Contrato de Obra Nº 2342 de 2023,
Numero de contrato SECOP II CO1.PCCNTR.5346394 -Contratista CONSTRUCTORA 3D S.A.S

Referencia: Solicitud de Adición Nº2 y prórroga N°2 al Contrato de obra No 2342 de 2023

Con relación al Contrato de la referencia cuyo objeto es "CONSTRUCCION DE CUBIERTA SOBRE PLACA EN CONCRETO DE LA CANCHA MULTIPLE DEL BARRIO LENINGRADO III EN EL MUNICIPIO DE PEREIRA, DEPARTAMENTO DE RISARALDA" me permito solicitar trámite de ADICIÒN Y PRÓRROGA, de acuerdo a los siguientes términos:

Imagen No. 2

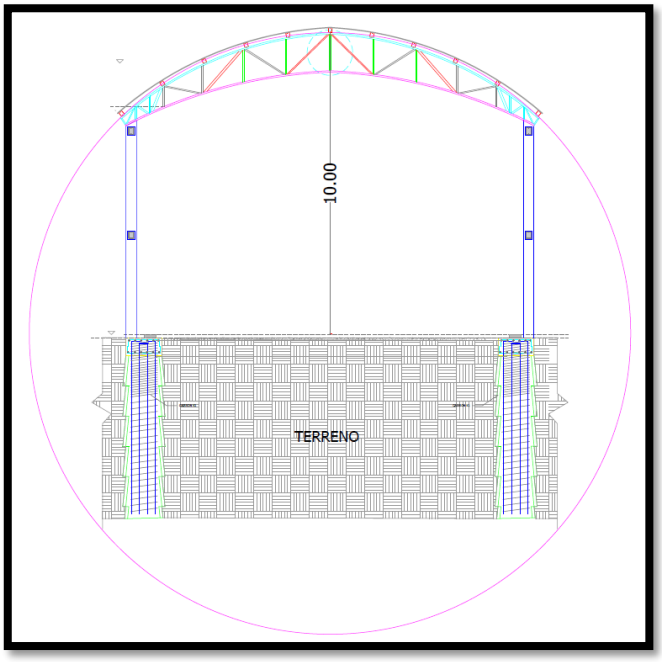
Ahora bien, es importante tener en cuenta que, de acuerdo a los diseños estructurales y arquitectónicos de la cubierta, ésta cuenta con un radio de curvatura de 10 metros aproximadamente (ver imagen No. 2,), por lo tanto, se requiere utilizar una cubierta cuyas especificaciones técnicas y mecánicas permitan garantizar el radio de curvatura diseñado, al respecto es necesario aclarar que si se considerara utilizar una **teja termoacústica tipo a=0.88 m, e= 2.0 a 2.5 mm,** se debe tener en cuenta que ésta teja, permite un radio mínimo de curvatura de 15 metros conforme a lo establecido en su ficha técnica (ver imagen No. 1, tomada del catálogo de productos de la empresa IC TRADING S A S, se anexa), lo que impediría cumplir con las especificaciones de diseño y garantizar el radio de curvatura exigido.

Como resultado de lo anterior, el contratista de obra ha propuesto como alternativa para dar solución a la situación expuesta, instalar una cubierta en **Teja Standing Seam a= 0.50m, e= 0,45 mm**, propuesta que fue analizada y validada por la interventoría fundamentándose en lo siguiente:

Las tejas Standing Seam, son un sistema para cubiertas sin traslapo longitudinal con fijación oculta (no se perfora la teja), con la versatilidad de poder cubrir diferentes longitudes, de hermeticidad comprobada y pendientes desde el 5%, es el único sistema que puede ser curvado con radios de curvatura a partir de los 5.0 m. Este sistema es fabricado generalmente en el sitio de instalación, produciendo una teja completa entre la canal (canoa) y el caballete (cumbrera), o de toda su longitud en el caso de cubiertas curvas. El acero utilizado
